浜岡原子力発電所 1 号炉及び 2 号炉審査資料	
資料番号	本文五-1 改 0
提出年月日	令和 5 年 9 月 19 日

浜岡原子力発電所 1 号炉及び 2 号炉
解体の対象となる施設及び
その解体の方法の変更について

令和 5 年 9 月
中部電力株式会社

図1 サプレッション・チェンバの解体撤去イメージ

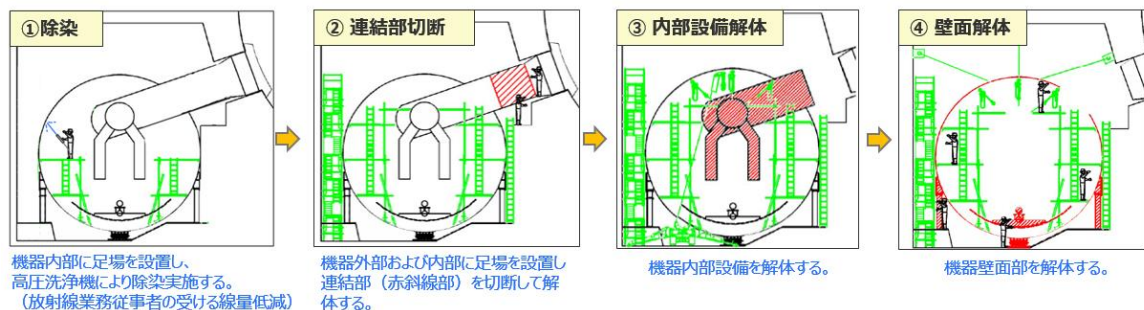
代表例としてサブプレッション・チェンバの解体撤去イメージを図1に示す。解体撤去の工事方法は、公衆及び放射線業務従事者の受ける線量低減の観点から、施設内に残存する放射性物質の種類、数量及び分布並びに放射性廃棄物の発生量を事前に評価した上で選定した。(本文十、添付三参照)

- ・ 機器等の解体撤去は、原則として非汚染機器から汚染機器の順に実施する。機器の干渉等のため、やむを得ず汚染機器から解体撤去する場合は、可能な限り非汚染機器が汚染しない措置を講じてから解体撤去を行う。
- ・ 機器等は、工具等を用いて分解・取外し、機械的切断装置又は熱的切断装置により切断する。
- ・ 汚染機器は、分別、除染により可能な限り放射性廃棄物として扱う必要のないものとする。
